DELIBERATION DU CONSEIL MUNICIPAL DU 17 MARS 2025

Avis sur le projet de Plan Local d'Urbanisme Intercommunal Habitat Mobilités Bioclimatique (PLUI HMB) du Grand Annecy

ANNEXE A LA DELIBERATION DU PLUI HMB DU 17 MARS 2025

CHANGEMENTS DE DESTINATION :

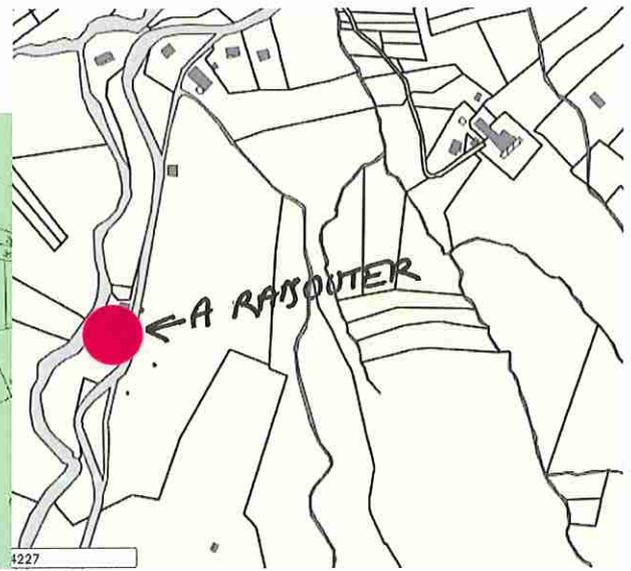
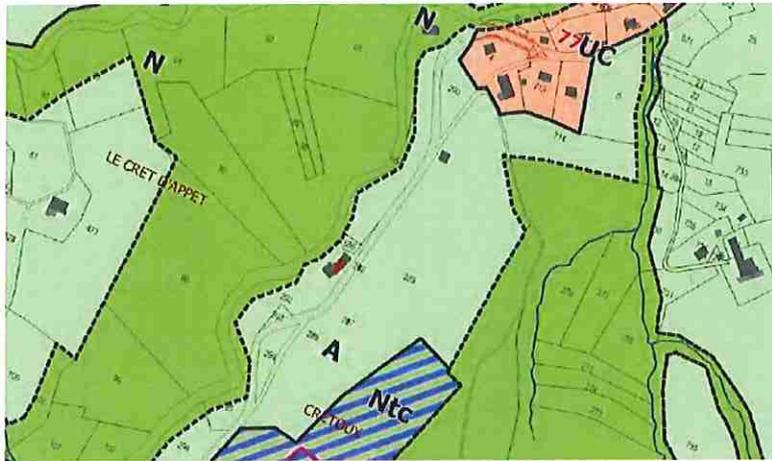
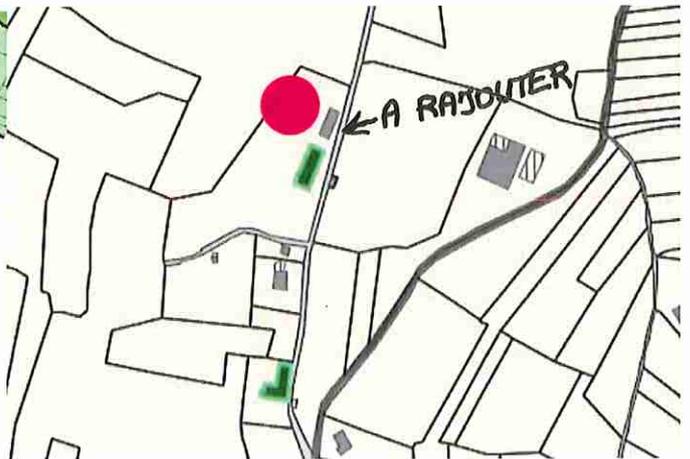
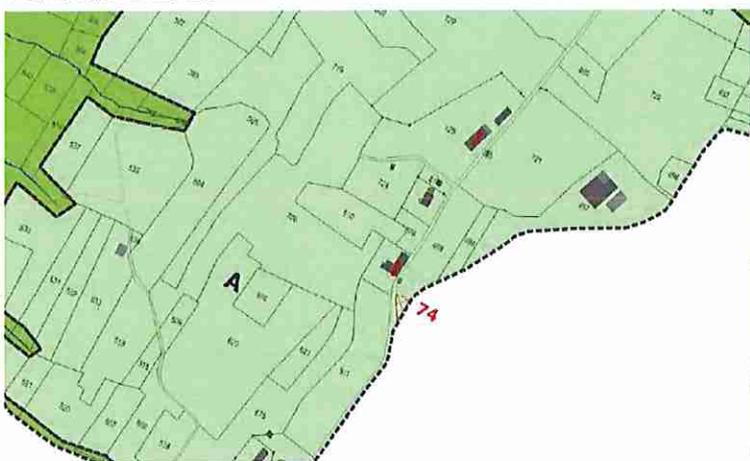
- Faire apparaître le Nant du Villard dans son intégralité conformément au plan de zonage de l'assainissement – volet : eaux pluviales du PLU qui est réel sur le terrain,
- Autoriser le changement de destination de deux anciennes fermes situées l'une sur la parcelle E-0292 sise route d'Entredozon et l'autre sur la parcelle E-0725 sise impasse des Terreaux, classées en zone A,

Parcelle E-0292

Parcelle E-0725

Recherche Emplacements réservés

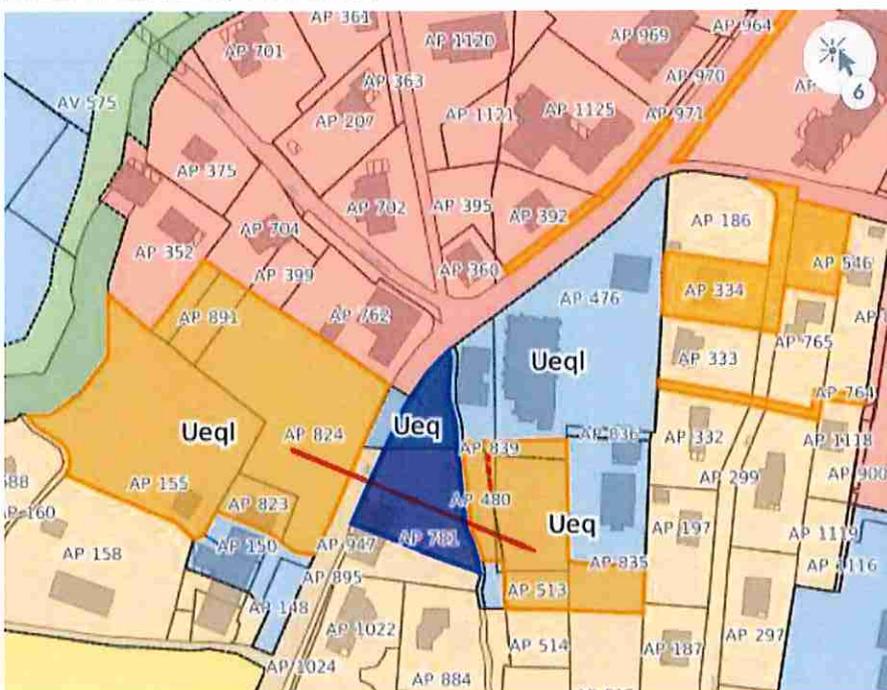
Création d'un espace public entre le cinéma et la Route de l'Eglise

Périmètre à réduire : conserver 850 m²

Ajouter (de 6,50 m à 9 m de plateforme)

A supprimer

Rajouter la largeur (3 m)

Recherche Emplacements réservés

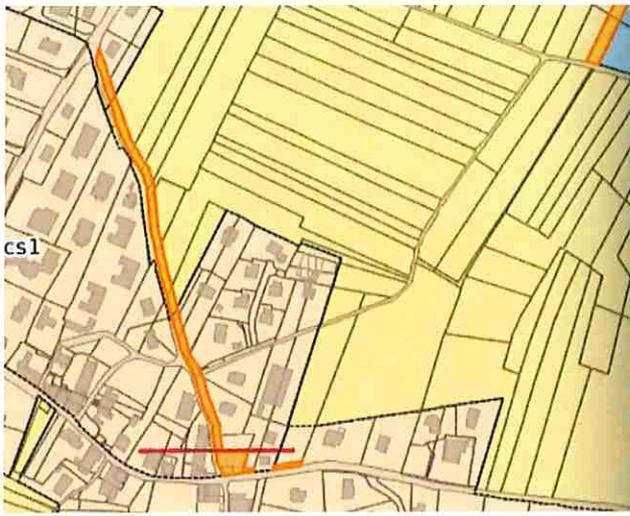
Rajouter « et aménagement d'un point d'apport volontaire ».
Faire 2 ER séparés

Recherche Emplacements réservés

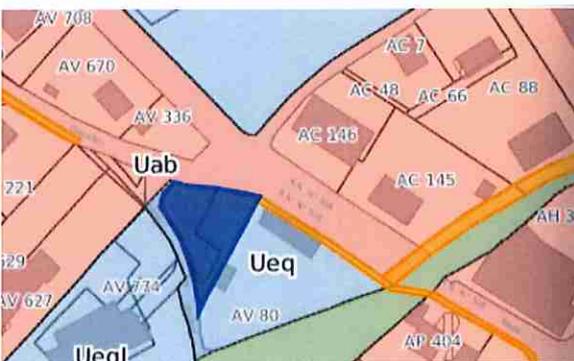
Création d'un cheminement piéton le long du Laudon

Rajouter (5 m depuis le sommet des berges)

Extrait du plan transmis par la commune

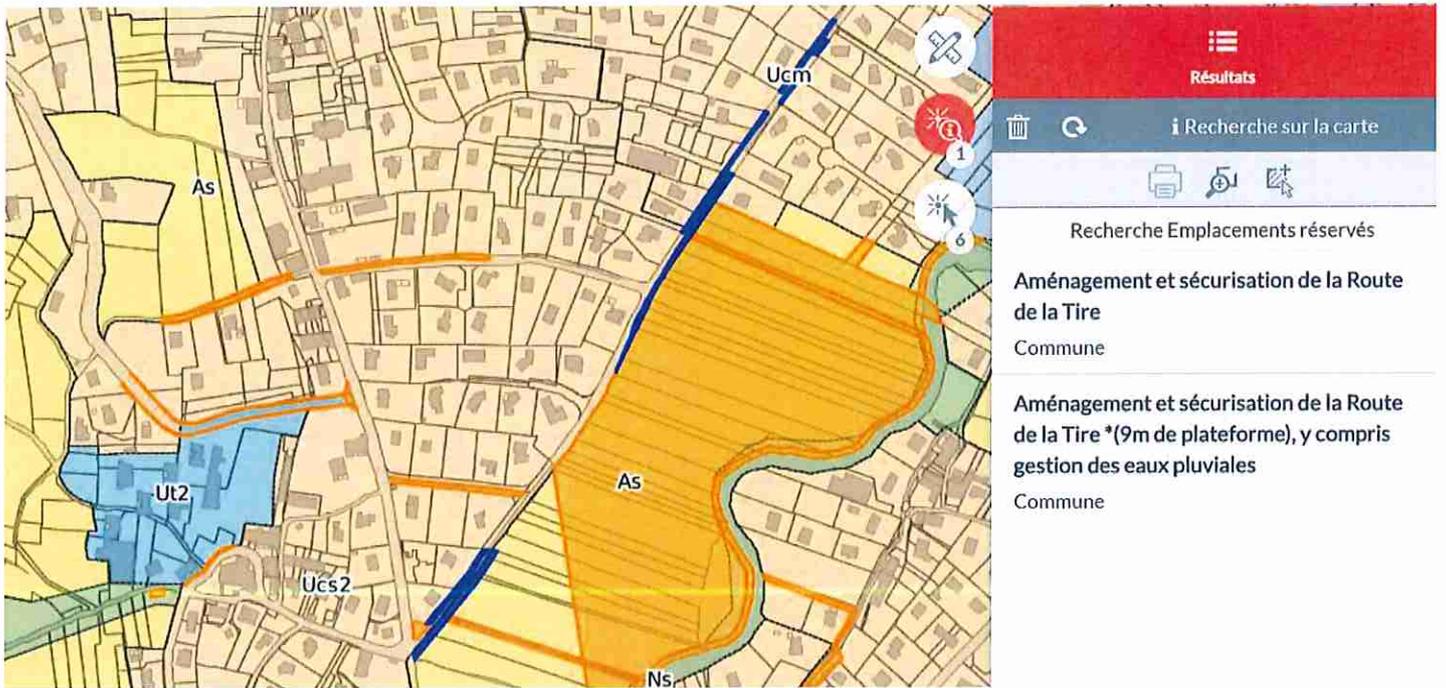
ER à supprimer car la commune est devenue propriétaire.

Faire la jonction entre la parcelle AT-0022 et AT-0009 tel que définit par le tracé transmis par la Commune (CF plan ci-après « Extrait du plan transmis par la commune » ↓)
